**AVIS RELATIF À LA PROTECTION
CONTRE LES EVENTUELS EFFETS NOCIFS ET NUISANCES
PROVOQUÉS PAR LES RAYONNEMENTS NON IONISANTS
GÉNÉRÉS PAR DES ANTENNES ÉMETTRICES STATIONNAIRES**

Commune : RIXENSART - Exploitant : ORANGE

Référence exploitant : 276W1_2 / 32276W1_2/ 42276W1_2/ 52276W1_2

Rapport n° 2582 / 2025

Vue d'élévation/Photo des antennes :

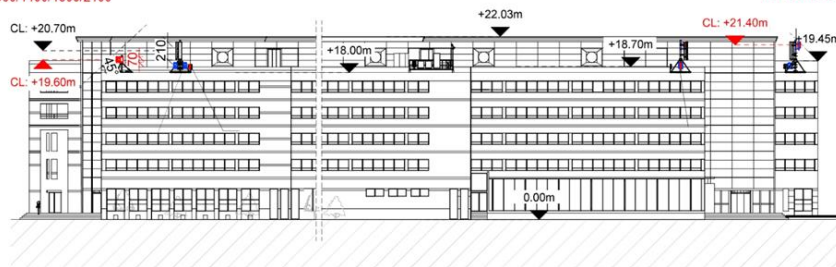
Orange
2 x antenne AV/QQ
Azimut: 190°/270° - Cl: 19.60m
3500

Orange
2 x antenne RRZZHHTT-65B-R7N43
Azimut: 190°/270° - Cl: 20.70m
700/800/900/1400/1800/2100

Orange
2 x antenne AV/QQ
Azimut: 20°/130° - Cl: 21.40m
3500

Orange
2 x antenne RRZZHHTT-65B-R7N43
Azimut: 20°/130° - Cl: 20.70m
700/800/900/1400/1800/2100

Figure 1 : Vue en plan des lieux de séjour et des points de contrôle

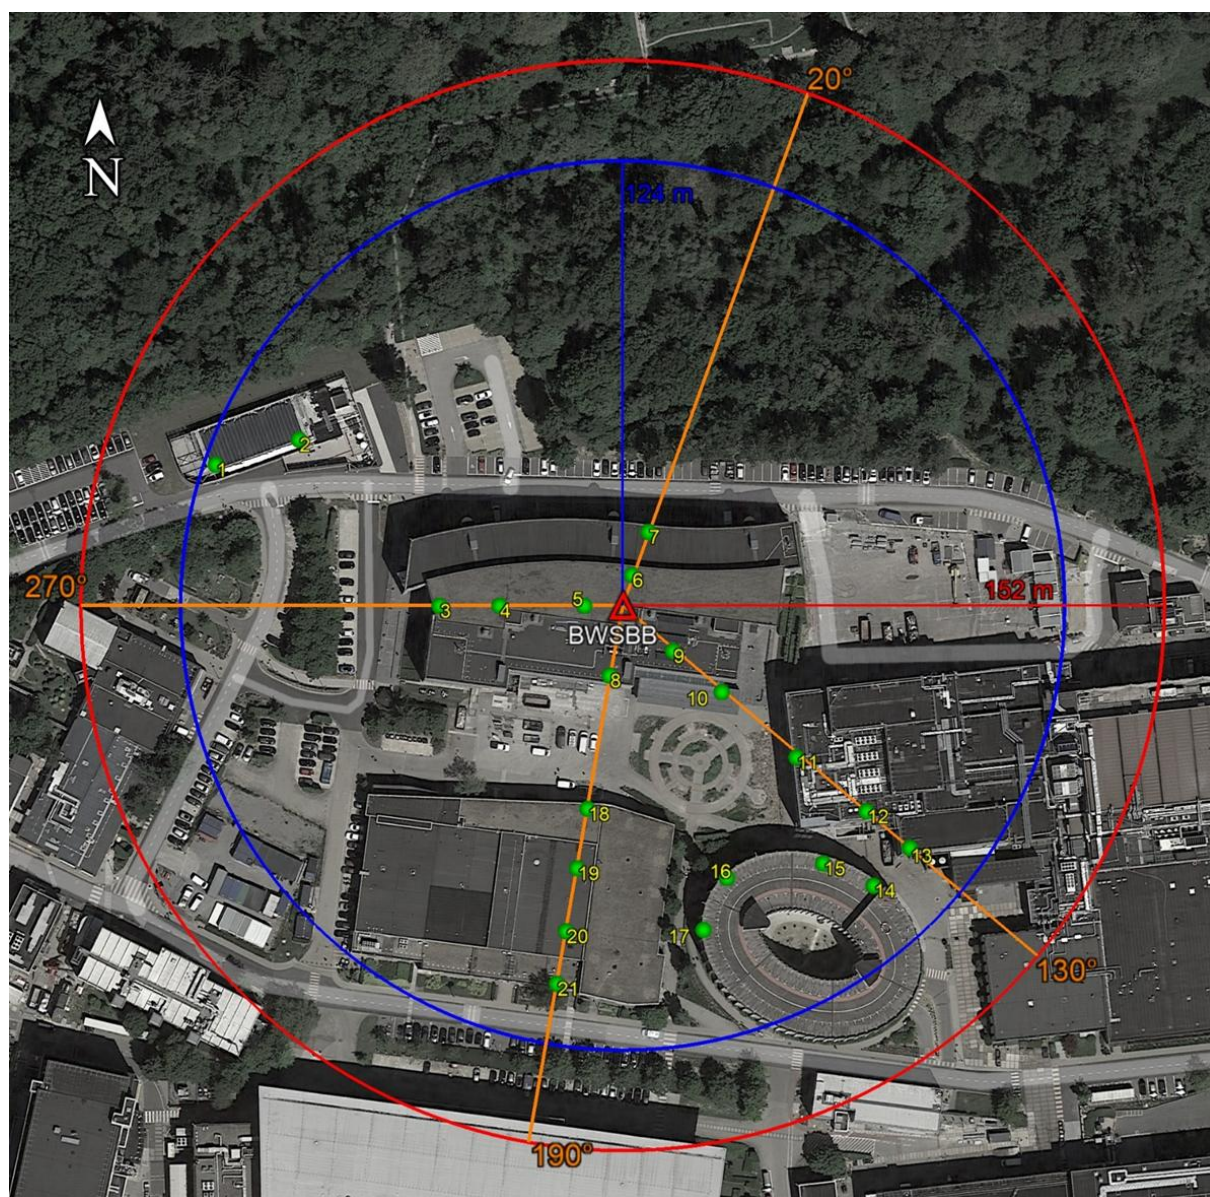
- le numéro du point de contrôle repris sur un des plans de la figure 1;
- le numéro du LS dans lequel se trouve le point de contrôle de la 1^{ère} colonne ;
- l'atténuation d'obstacle prise en compte pour le calcul de l'indice d'exposition dans le LS ;
- le résultat du calcul de l'indice d'exposition.

N° point de contrôle	LS	Atténuation (dB)	Indice d'exposition relatif à la limite par installation IE_i
11	LS11	3,0	0,616
19	LS18	3,0	0,324
20	LS18	3,0	0,309
12	LS11	3,0	0,295
21	LS18	3,0	0,272
18	LS18	3,0	0,206
13	LS11	3,0	0,192
15	LS14	3,0	0,178
14	LS14	3,0	0,160
1	LS1	3,0	0,158
3	LS3	10,0	0,129
16	LS14	3,0	0,127
17	LS14	3,0	0,122
2	LS1	3,0	0,107
10	LS3	10,0	0,018
4	LS3	10,0	0,008
8	LS3	10,0	0,007
7	LS3	10,0	0,006
9	LS3	10,0	0,003
5	LS3	10,0	0,002
6	LS3	10,0	0,002

Figure 2 : Vue en plan des installations d'antennes dans un rayon de 300 mètres autour de l'installation faisant l'objet de la demande d'avis

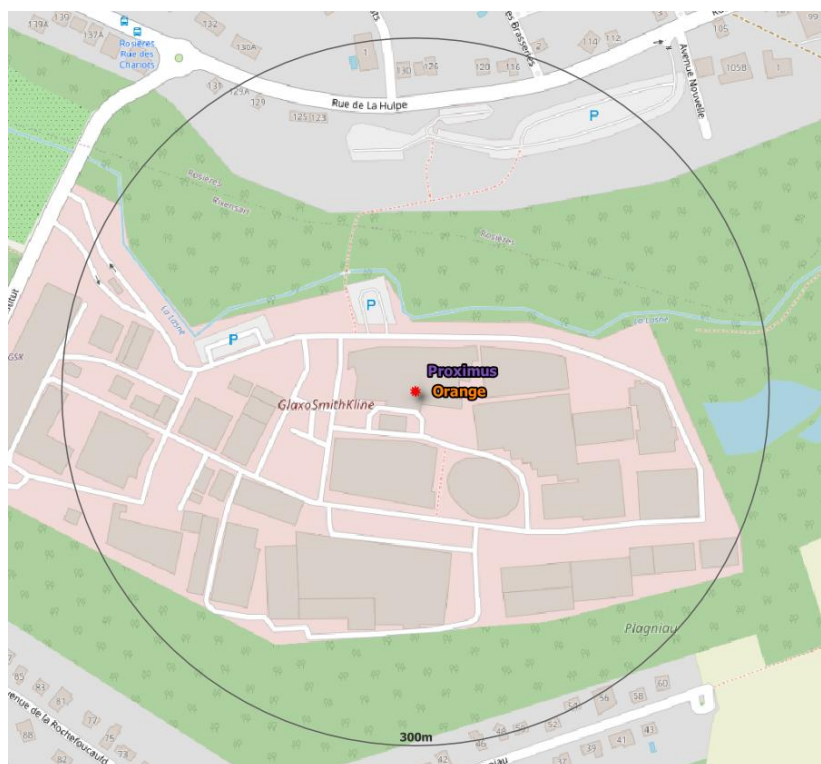
Le plan en projection verticale de la figure 2 indique la localisation des installations d'antennes émettrices stationnaires visées par le décret et situées dans un rayon de 300 mètres autour de l'installation référencée dans le paragraphe 2 et localisée au centre du cercle. Les données de localisation de ces antennes et les avis correspondant sont accessibles via le cadastre en ligne des antennes émettrices stationnaires⁸. Les installations prises en compte dans l'évaluation du respect de la limite cumulative sont les installations d'antennes émettrices déclarées en service par l'exploitant à la date du présent avis, à l'exception de l'installation référencée dans le paragraphe 2 et éventuellement d'autres installations ayant fait l'objet d'une demande d'avis à la même date et qui sont situées à l'intérieur de la zone de 300 mètres de rayon.

Compte tenu des considérations ci-dessus, il apparaît que l'intensité du rayonnement électromagnétique généré, dans les lieux de séjour situés dans un rayon de 300 mètres autour de l'installation référencée dans le paragraphe 2, par l'ensemble des antennes émettrices stationnaires de l'ensemble des exploitants du même site d'antennes émettrices stationnaires respecte la limite fixée à l'article 4, § 2 du décret.
